Rekonstrukce trati v úseku Kyjice – Chomutov

Vysvětlení zadávací dokumentace – Dodatek č. 12

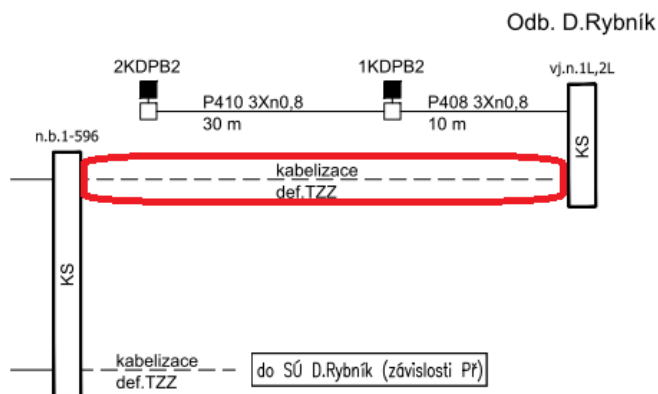
PS 12-01 (Kyjice - Odb. Dolní Rybník, provizorní TZZ) : V návaznosti na odpověď č. 359 se dále tážeme.

- a) Který metalický kabel dle kabelových schémat a tabulek je ten, který je čárkovaně vyznačen mezi KS n.b. 1-596 a KS vj.n. 1L,2L a má dle výkresu sloužit k propojení PN 2KDPB2 a 1KDPB2 viz obr. níže (výkres „PS1201_B_0801 Schkab_2310.pdf“ provizorní odb. Vrskmaň)?

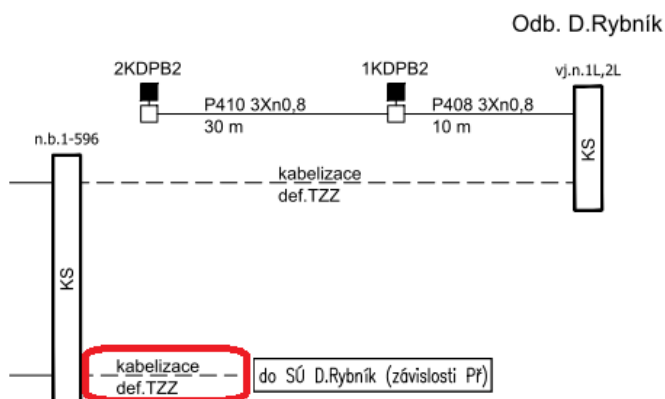
- b) Který metalický kabel dle kabelových schémat a tabulek je ten, který je čárkovaně vyznačen mezi KS n.b. 1-596 vedoucí do SÚ D. Rybník (závislosti PŘ) viz obr. níže (výkres „PS1201_B_0801 Schkab_2310.pdf“ provizorní odb. Vrskmaň)?
